10234450-G01 KORSGATA 16, SARPSBORG, KONTROLLRAPPORT, UAVHENGIG KONTROLL ETTER KVIKKLEIREVEIELDER 1/2019

BYGGHERRE / TILTAKSHAVER:	Betongbygg Eiendom
ANSVARLIG PROSJEKTERENDE:	Multiconsult
KONTROLL FORELIGGE VED	Reguleringsplanfase
KONTROLLSTATUS	Lukket
KONTROLL UTFØRT AV:	Sweco Norge AS
KONTROLLØR:	Joao Paulo Silva
SIDEMANNSKONTROLL:	Jure Kokosin

Sweco Norge AS er engasjert av Betongbygg Eiendom for utførelse av uavhengig kontroll av områdestabilitetsvurdering etter NVEs kvikkleireveileder 1/2019 for utbygging i Korsgata 16 m.fl. i Sarpsborg kommune.

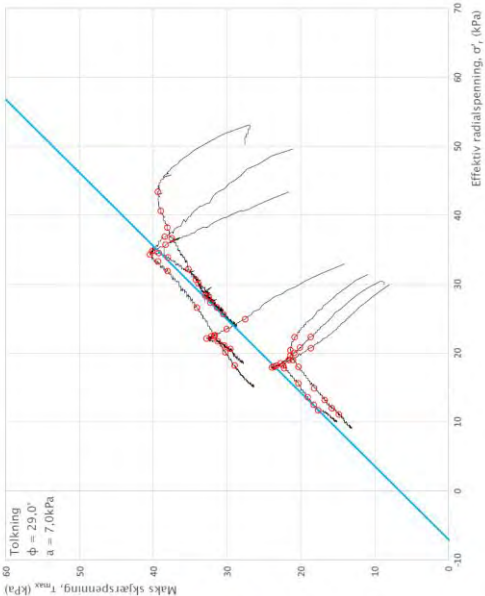
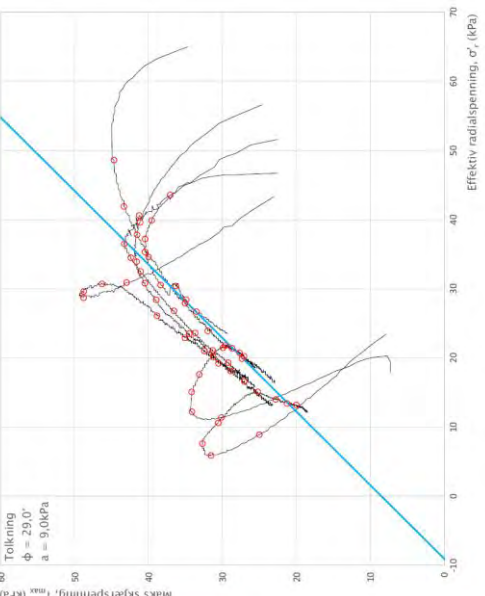
Kommentar: Valg av materialparametrene virker fornuftig. Valg av c_u fra figur 5-13 virker fornuftig. Det er valgt forsiktig middels verdig på c_u . Har dere noe treaksialt forsøk i området som understøtter deres tolkning av materialparametere? Hva baserer seg valg av ϕ og a for leire og sprøbruddmateriale på?

Det er ikke utført treaksialforsøk i området til tomte.

Effektivspenningsparameterne er basert både på erfaringsverdier i tabell 2-21 fra Håndbok V220 fra Statens vegvesen, men også valgt noe konservativt (for leire og sprøbruddmateriale) sammenlignet med tolkede treaksialforsøk utført i parameterstudien (rapport nr. «10220123-RIG-NOT-002 Parameterstudie») til områdestabilitetsvurderingene nede i Torbekkdalen. Denne områdestabilitetsvurderingen har vært til uavhengig kontroll av Norconsult i 2021.

Se utsnitt nedenfor:
